## SMLOUVA O DÍLO – DODATEK č.2

číslo smlouvy: 5 204 06 - 1

1. Předmětem smlouvy je zhotovení stavby „**Revitalizace Švarcavy (ř.km 0,200 -0,723) - 1.část – Mosty a lávky**“, podle projektové dokumentace a výkazu výměr jako její součásti a cenové nabídky zhotovitele předložené v zadávacím řízení této veřejné zakázky, za podmínek dohodnutých v této smlouvě a v zadávací dokumentaci této veřejné zakázky.
2. Předmětem tohoto dodatku č.2 smlouvy o dílo jsou změny závazku ze smlouvy na veřejnou zakázku v souladu s § 222, odst. 5 a 9, zákona č. 134/2016 Sb., o zadávání veřejných zakázek, ve znění pozdějších předpisů. Jedná se o vícepráce představující rozšíření zapažení stavební jámy SO 01.2 a SO 02.2 v předmětu plnění a provedení chybějících stavebních prací SO 03 v předmětu plnění.

## Změnový list stavby

OBSAH: VÝKOPOVÉ SCHEMA

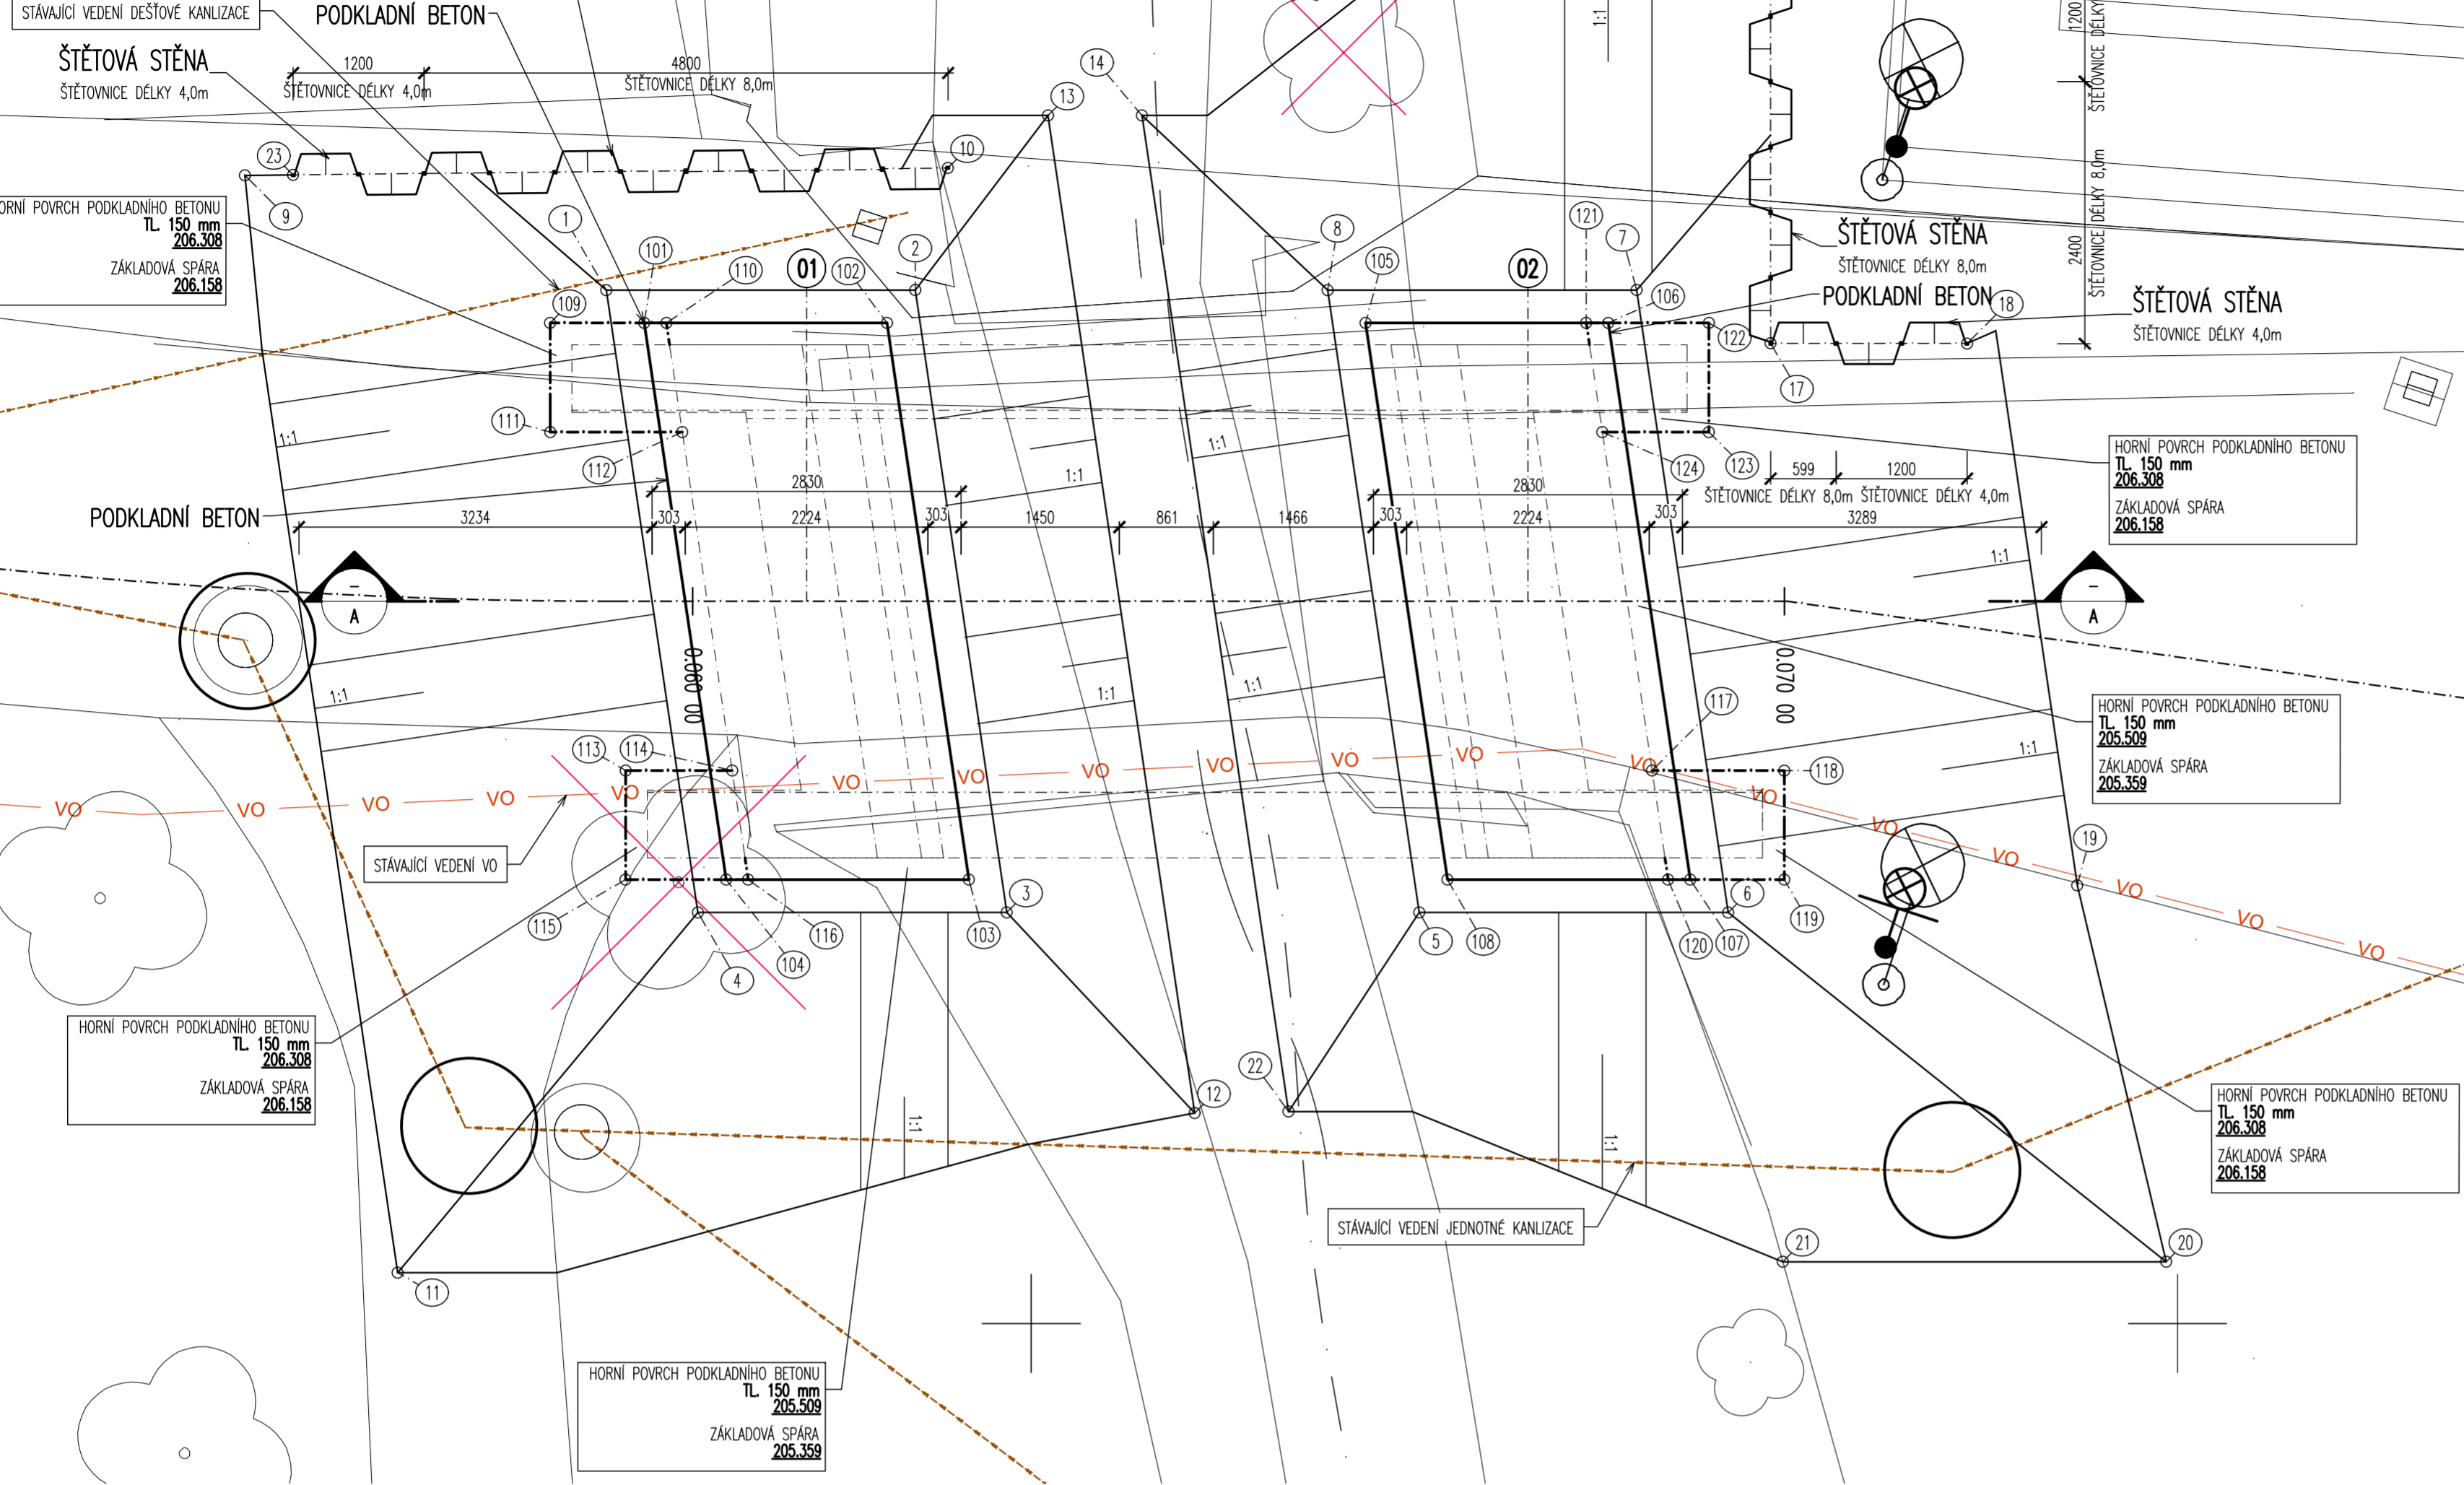
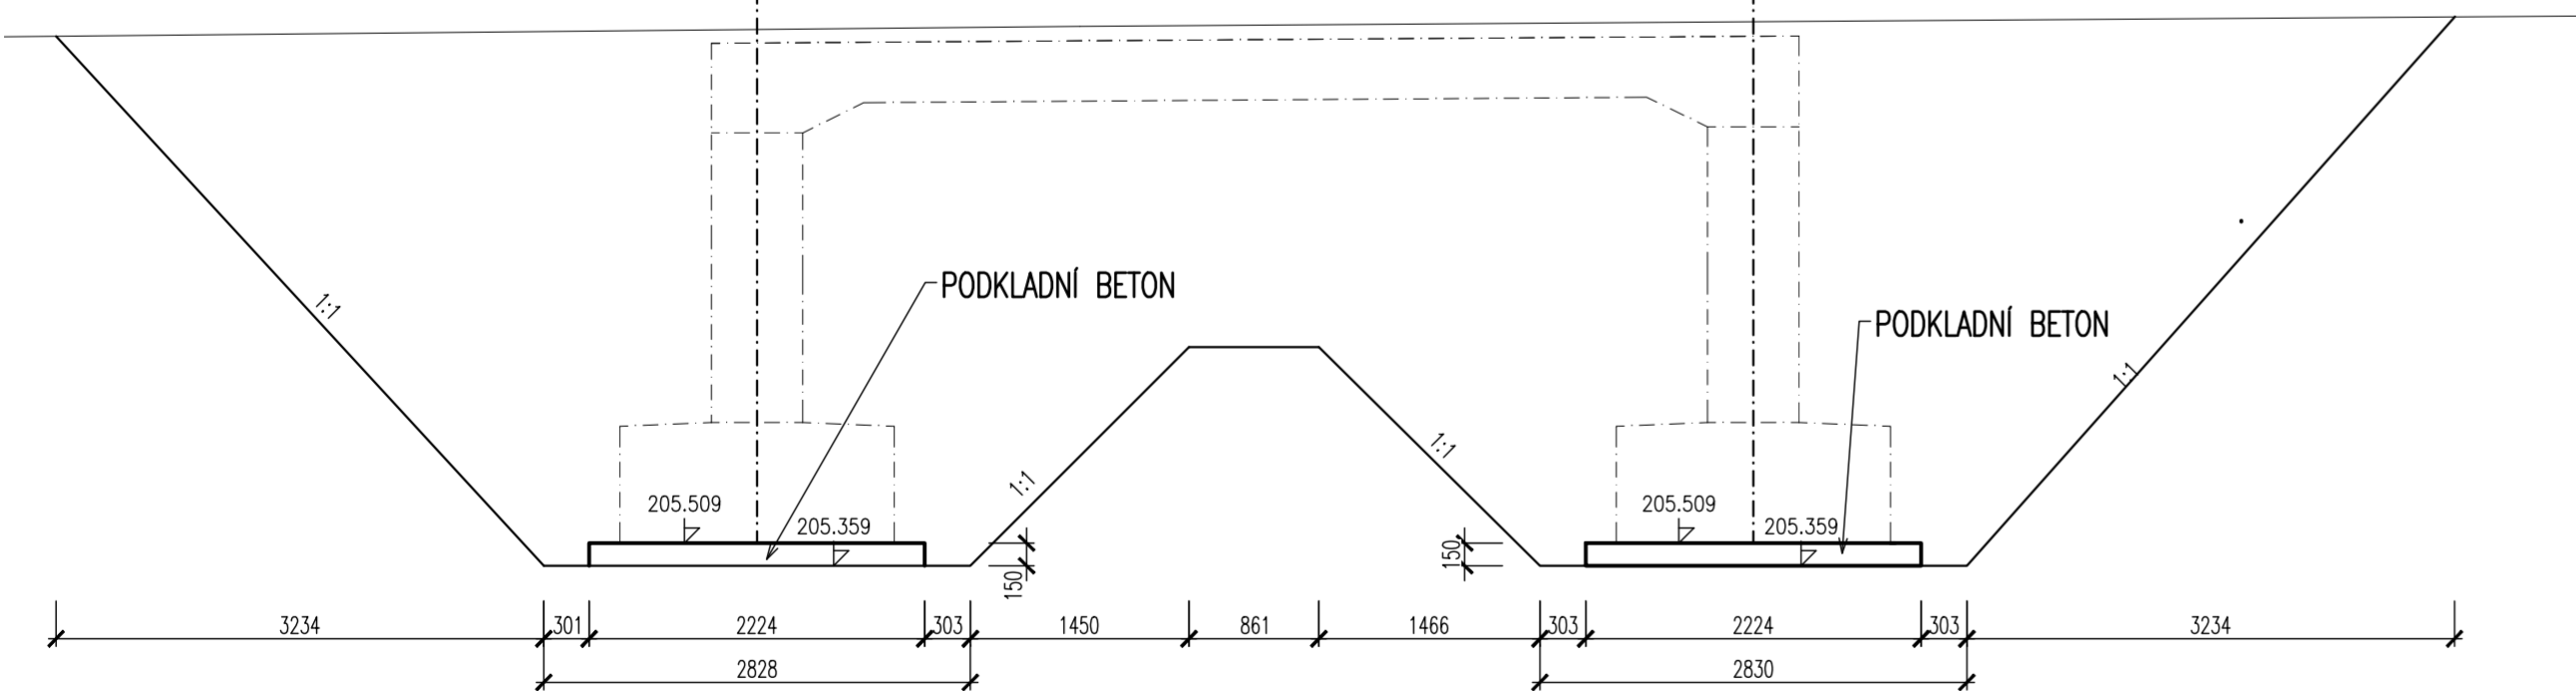
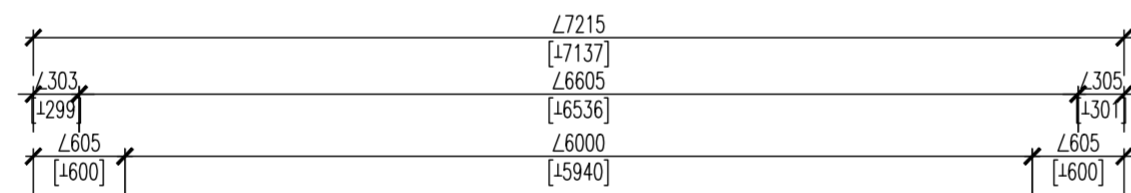
**DLE RDS 8\*(4.8)+8\*2.8+3.6\*4 75,200**

**DLE RDS 8\*(6.4)+8\*2.4+4\*4 75,200**

**DLE RDS 86.4\*124/1000/3 3,108**

**DLE RDS: zábradlí 5.6\*2 11,200**

**ocelový plot vlevo 11,000**

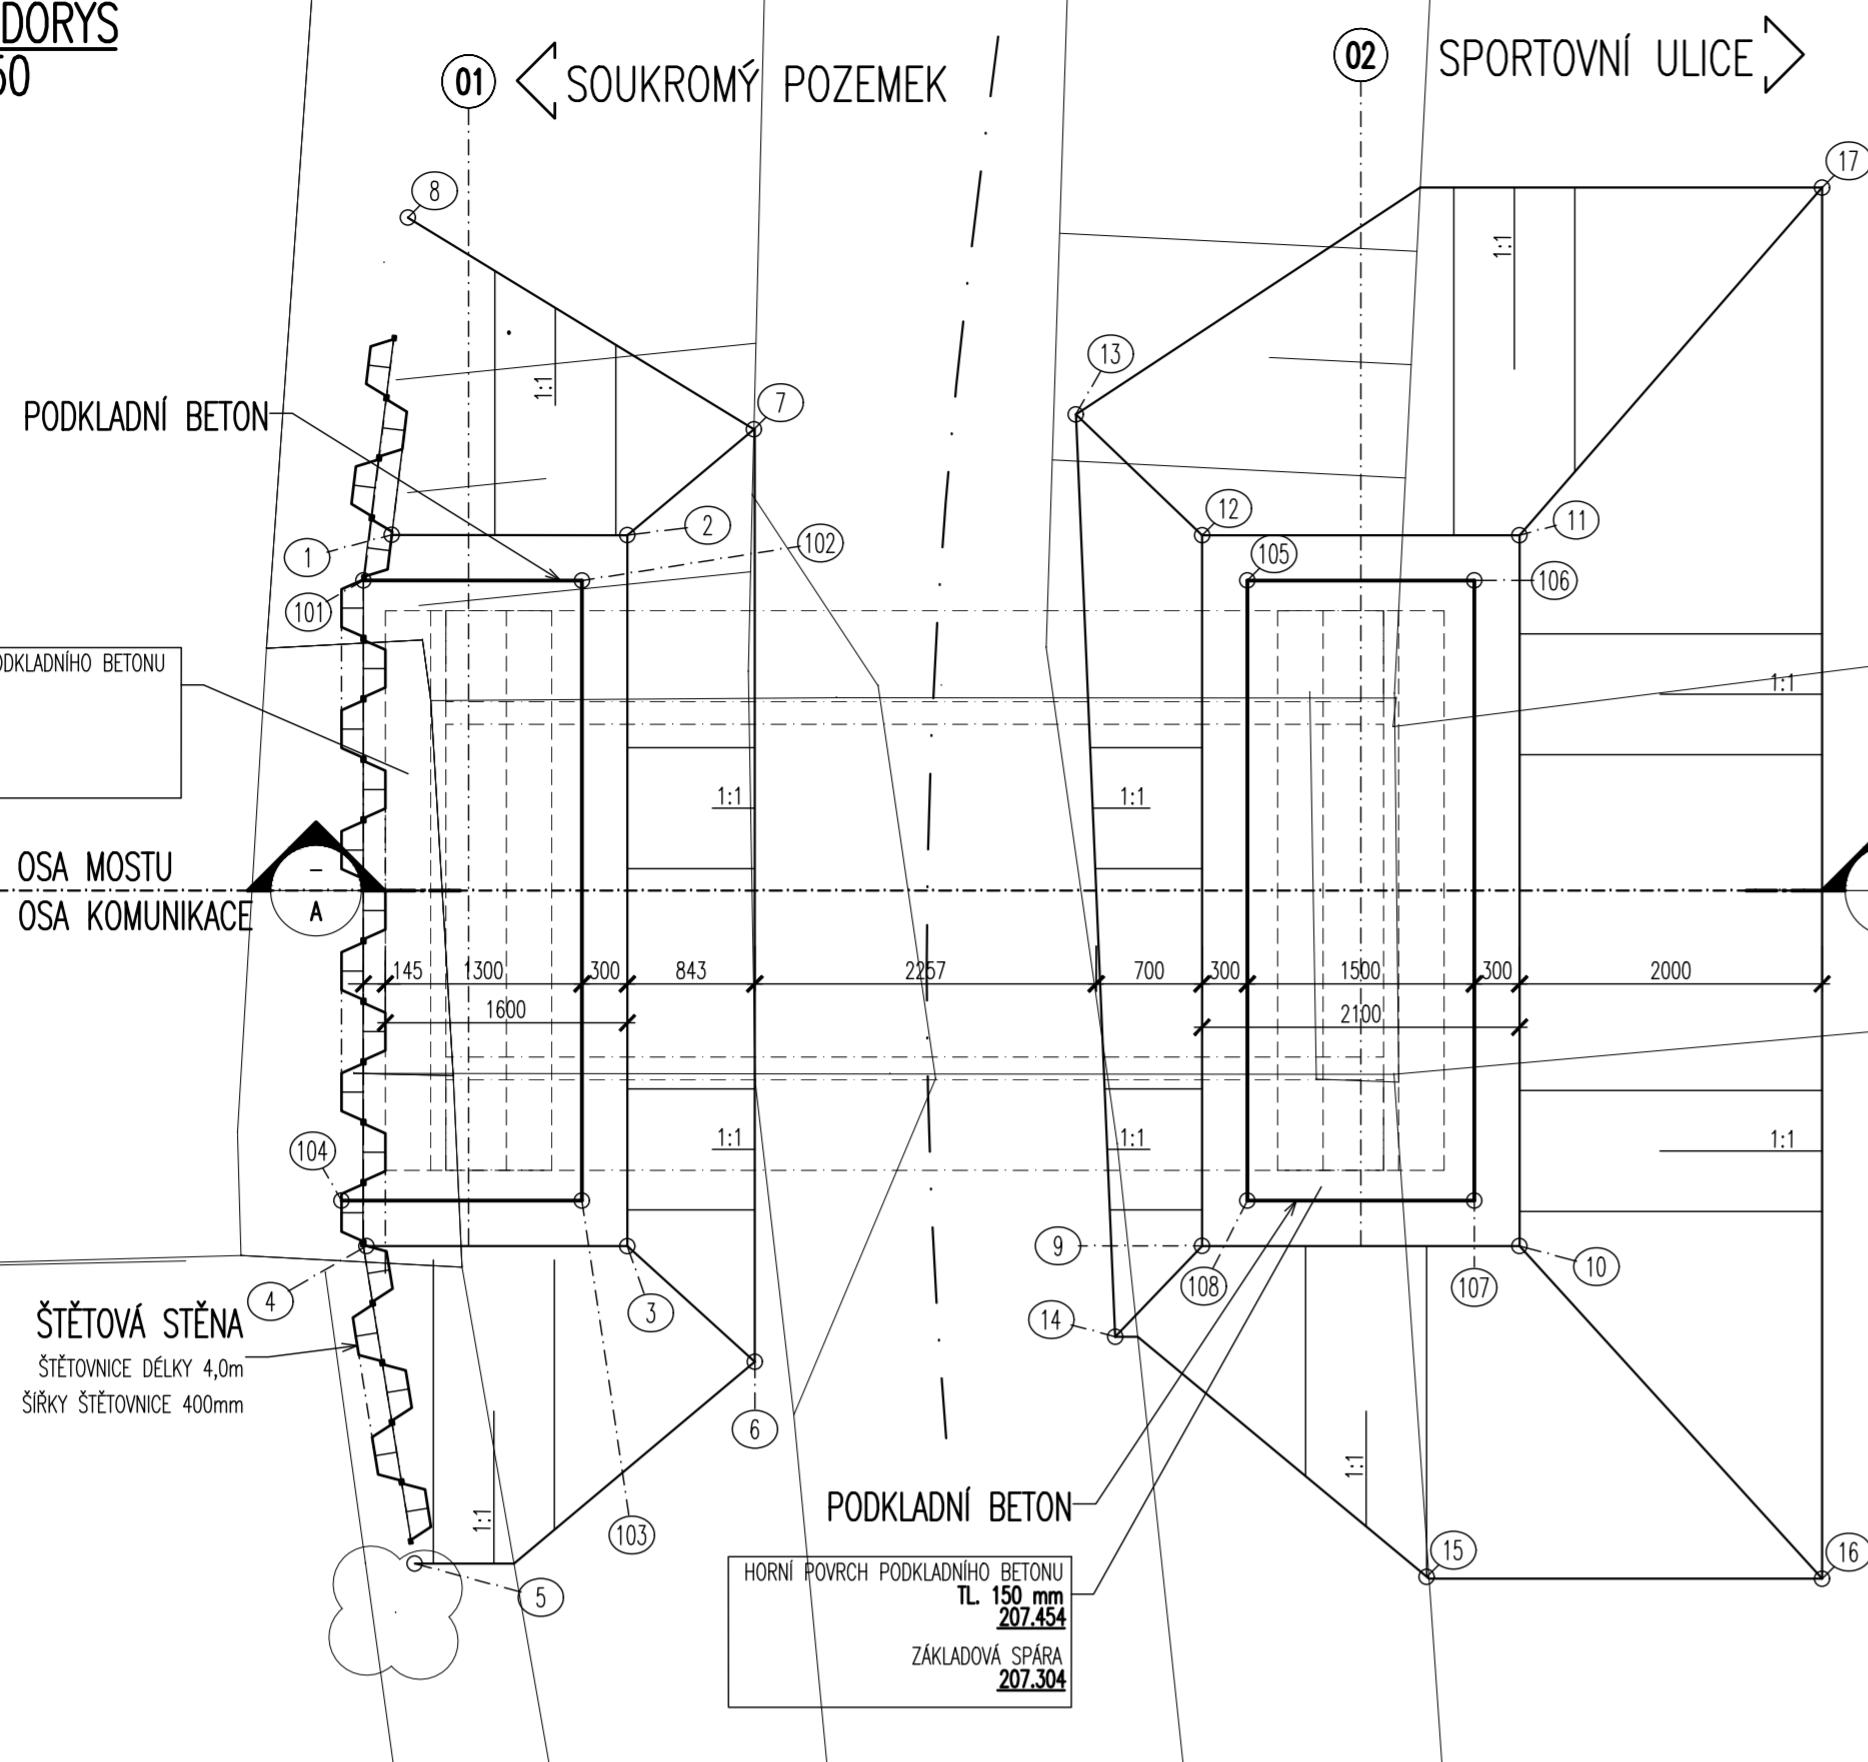
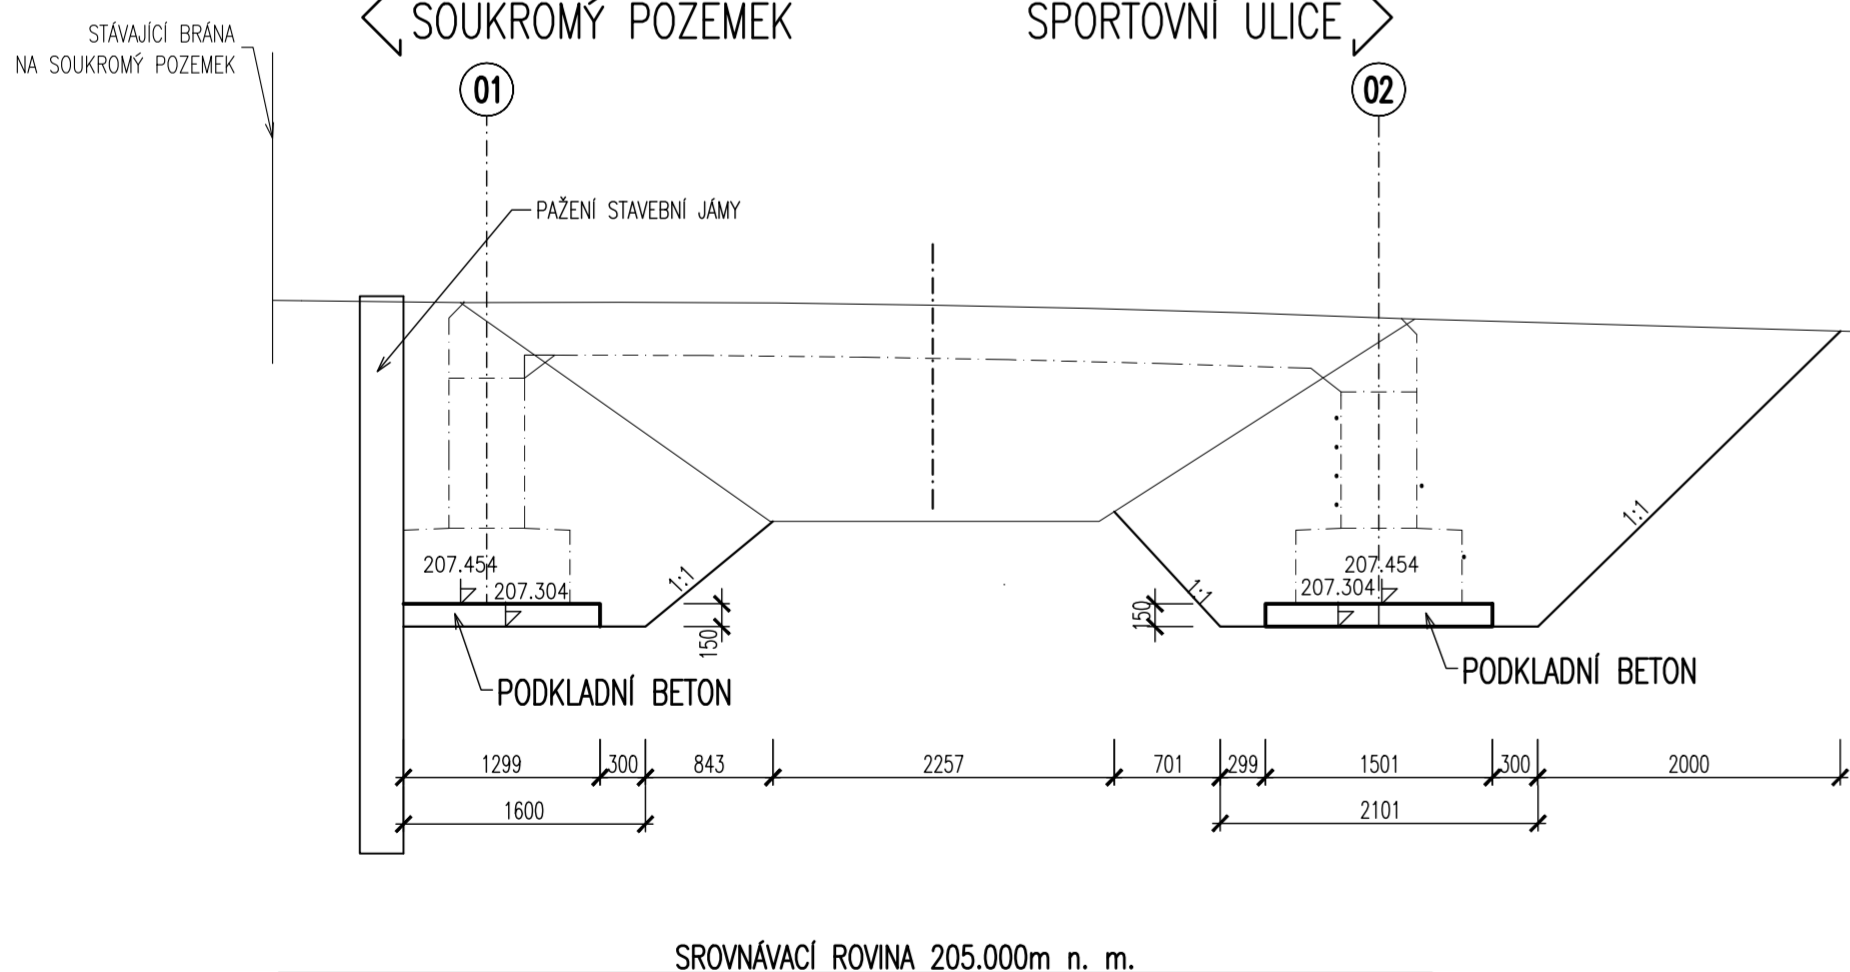
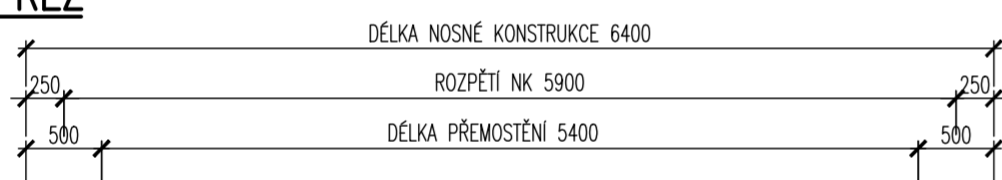
dle RDS 4\*8 32

dle RDS 4\*8 32

Dle RDS 32\*124/1000/3 1,323
